DODATEK č. 2 ke SMLOUVĚ O DÍLO

č. VZ/8/2018

„Rekonstrukce bytového domu Dejvická 184/4“

Příloha č. 1 – Změnové listy č. 1, 2, 4, 5, 7, 9, 12, 13, 22, 23, 25, 34, 35, 36, 37, 40, 41, 42, 44 a 59

POÚDORYS 1. PP
NAVHOVANÝ S'AV

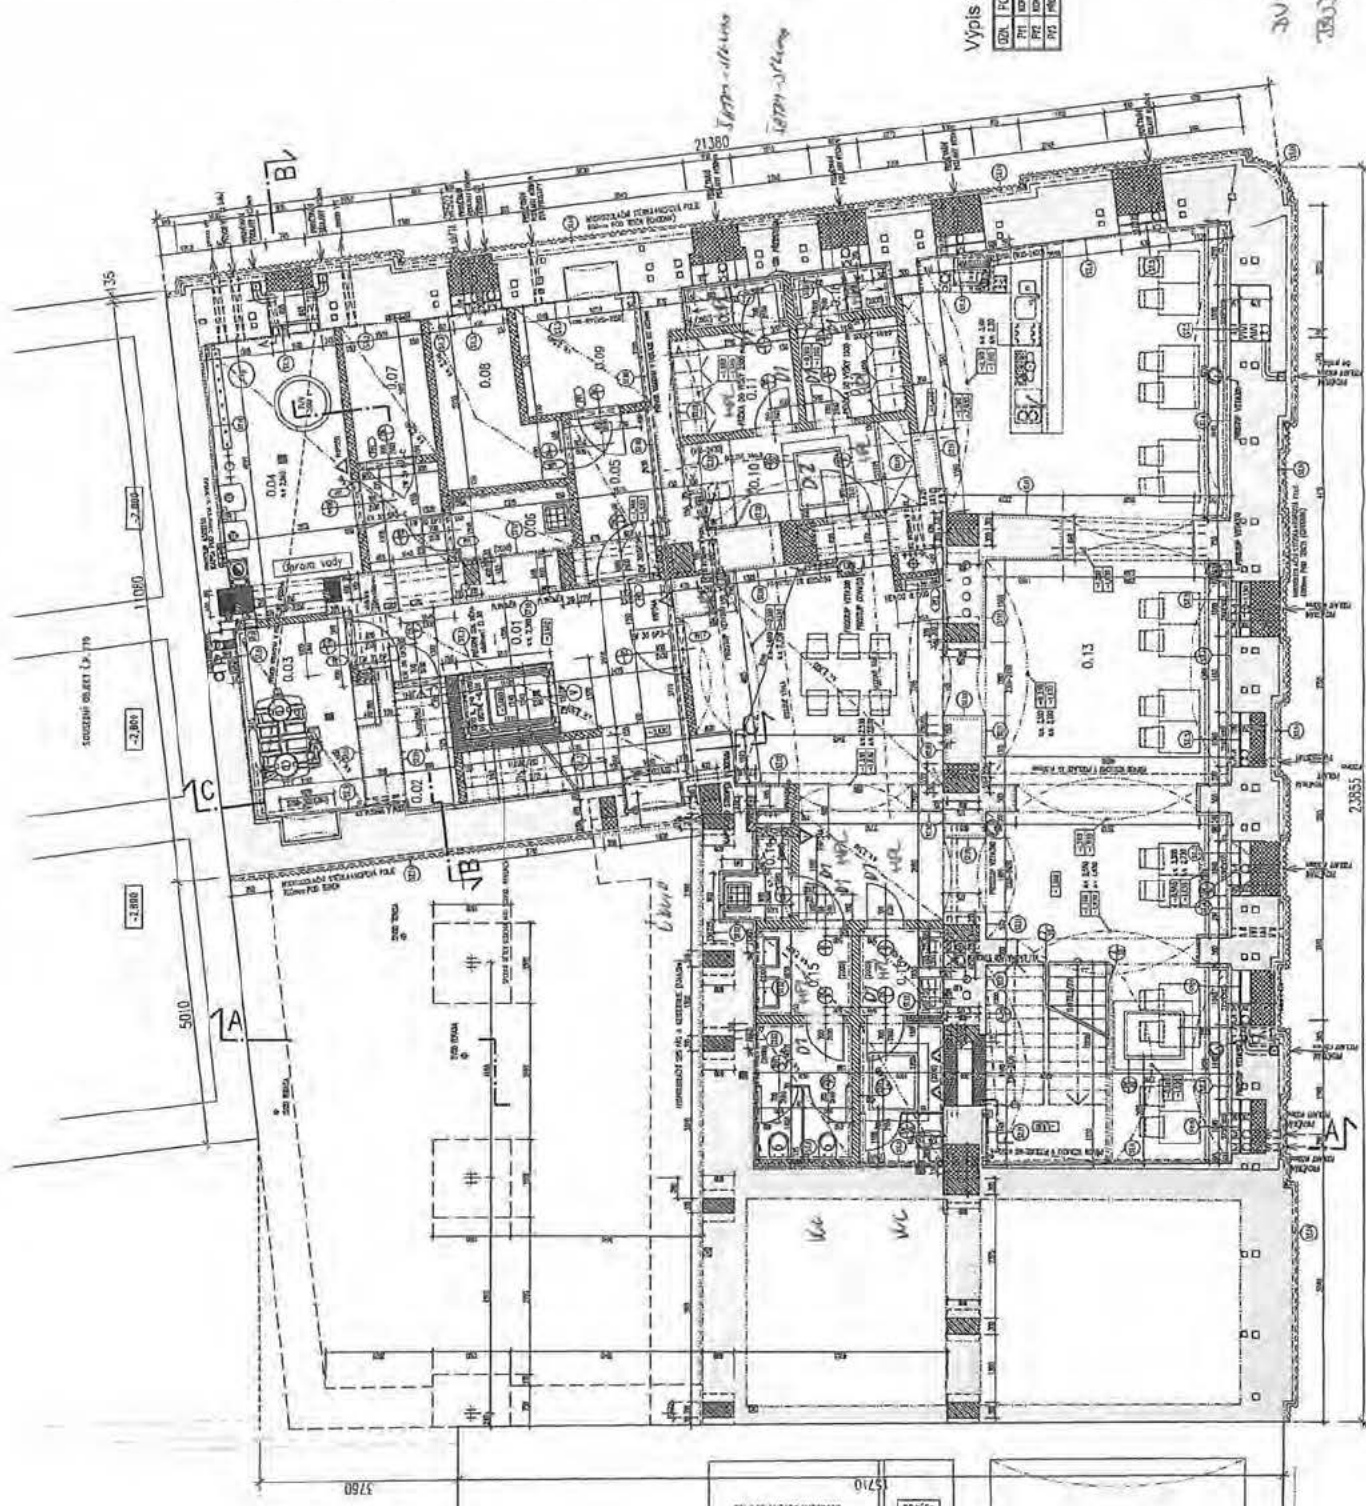
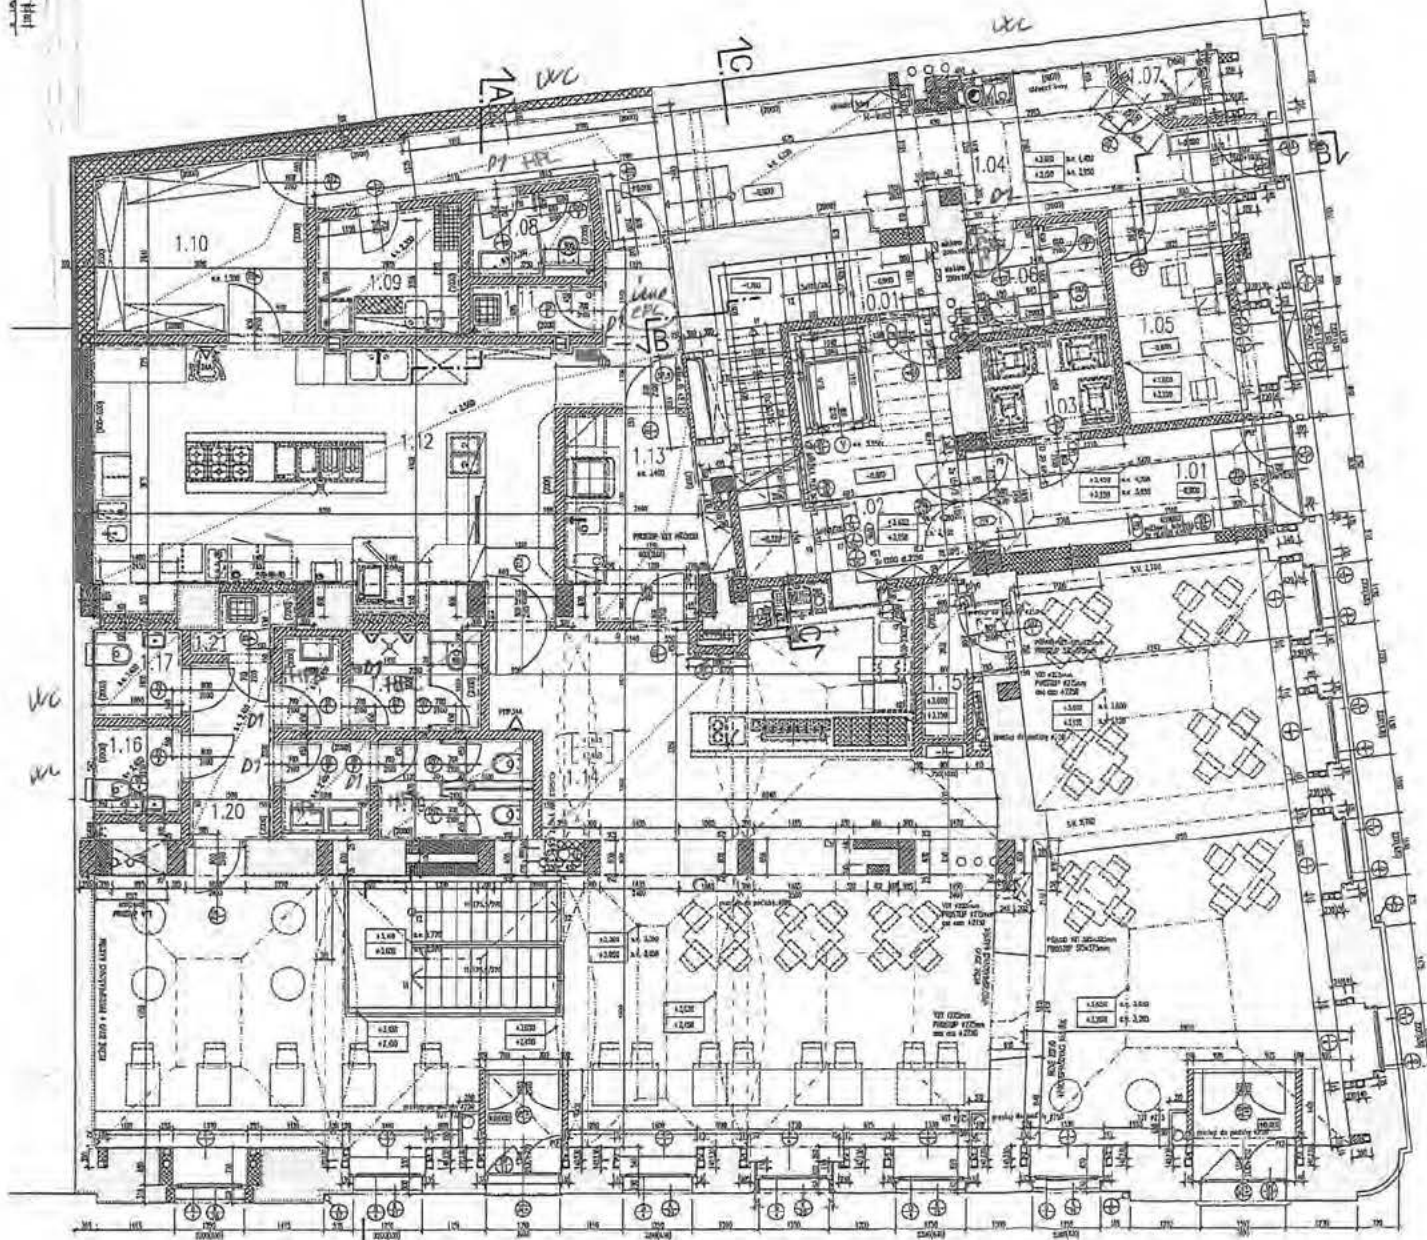
Stavba:	„Rekonstrukce bytového domu Dejvická 184/4“			
Předmět:	„Změna některých dveří z CPL na HPL (v 1.PP 9xD1 a 1xD2, v 1.NP 5xD1)“			
Vydal:	KONSIT a.s.			
Odesláno / předáno – komu				
Odesláno / předáno	poštou	faxem	osobně	Datum:
Přílohy / počet listů	Příloha č.1 – Výkaz položek (1 strana A4) Příloha č.2 – půdorys 1.PP a 1.NP vyznačením dveří HPL (2 strany A4)

V projektové dokumentaci a ve výkazu jsou všechny interiérové dveře s obložkovou zárubní uvažovány s povrchem CPL. Dle požadavku projektanta budou některé dveře s obložkovou zárubní změněny na povrch HPL viz. přiložené půdorysy 1.PP a 1.NP se zakreslením dveří HPL.

Změna povrchové úpravy některých interiérových dřevěných dveří z CPL na HPL. Jedná se konkrétně v 1.PP o 9x D1 a 1x D2, v 1.NP o 5x D1. Ostatní interiérové dřevěné dveře a obložkové zárubně budou s povrchem CPL, který není voděodolný.

SITUACE DIO M 1:250

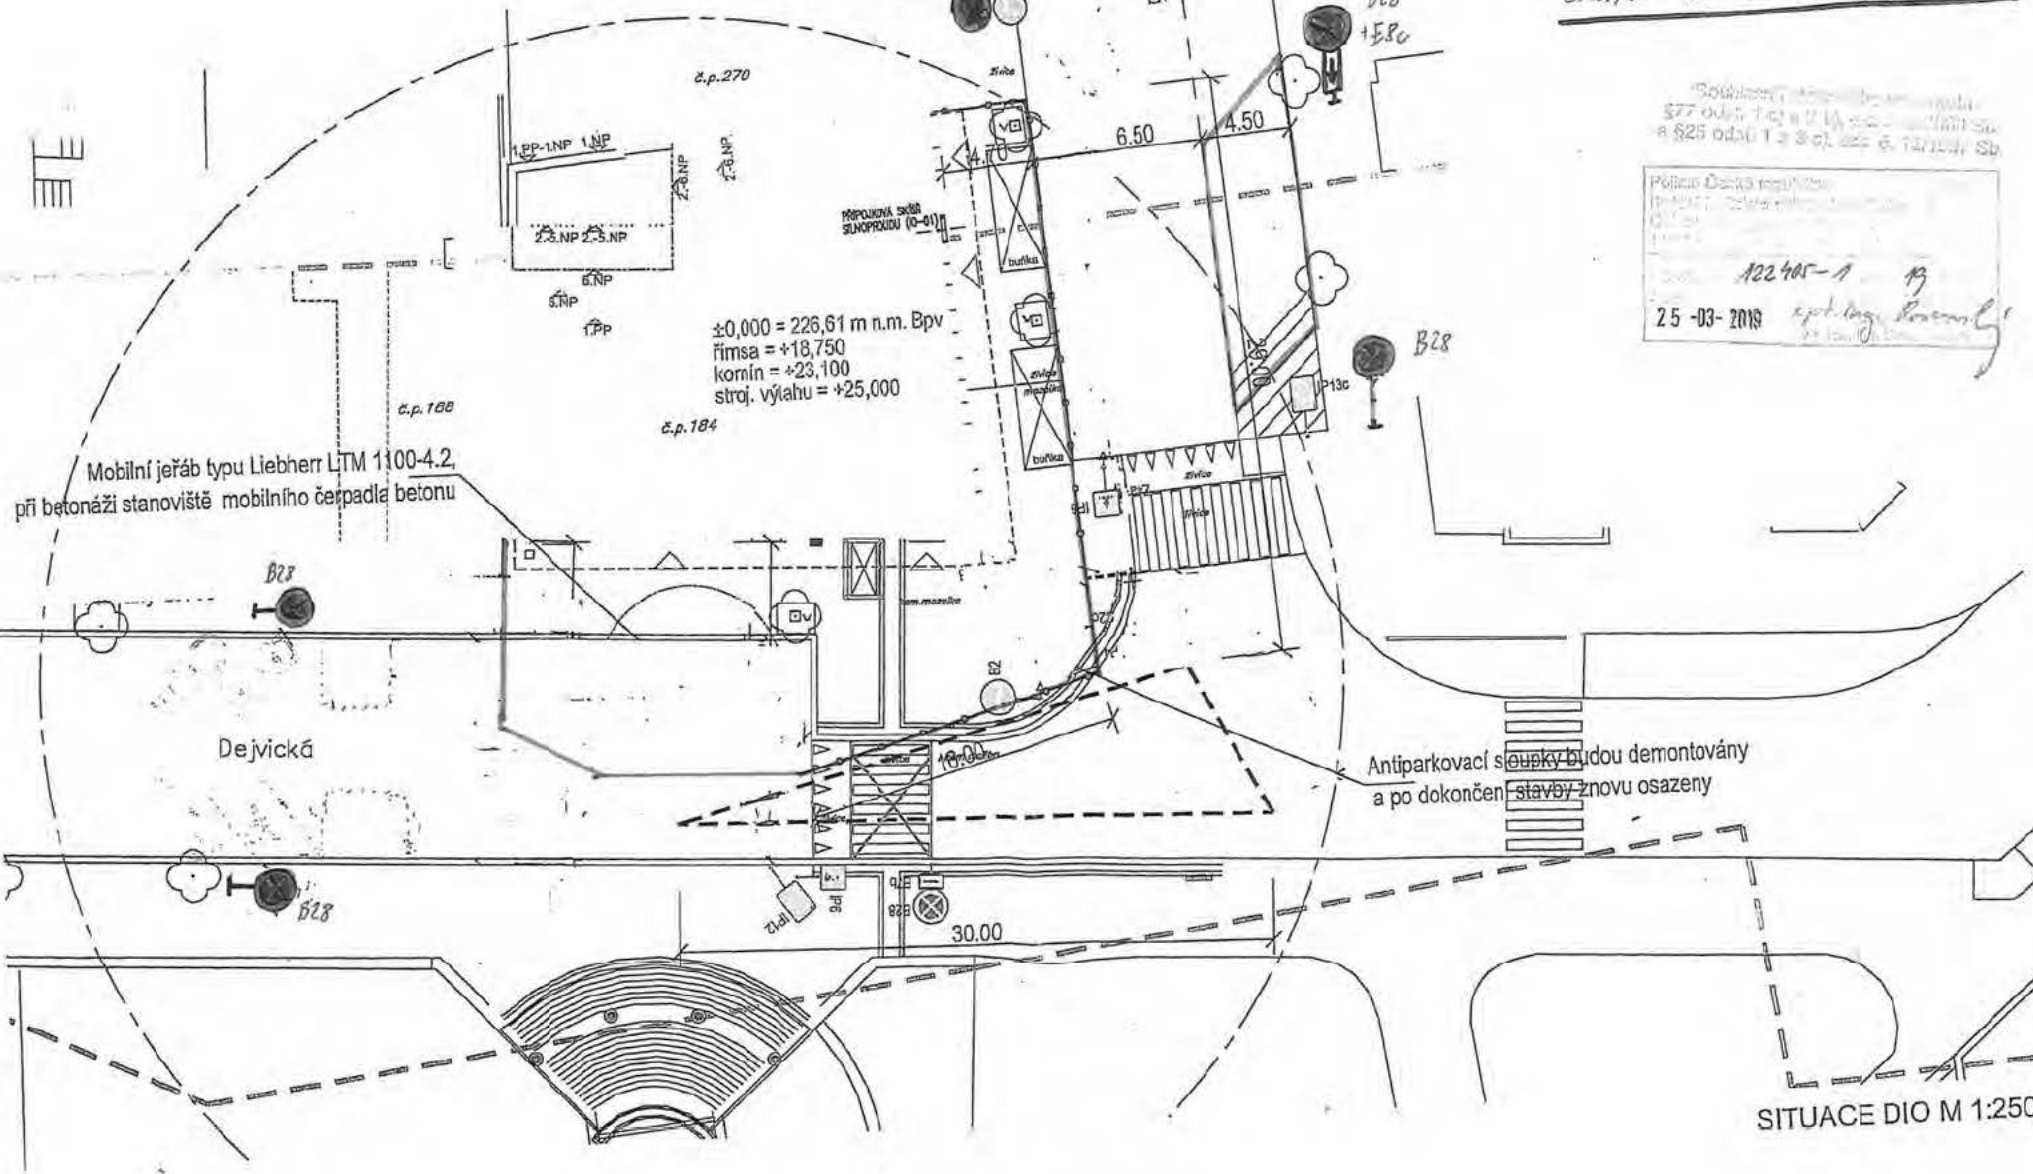
Pro vyřízení záboru bylo nutné upravit a doplnit DIO. Rozdíl oproti původnímu DIO je vyčíslen v tomto ZL.

Ocenění rozdílů v původním a novém DIO – doplnění značek, vodorovné značení místa invalidy, bezbariérová úprava u dočasného přechodu a koridoru.....
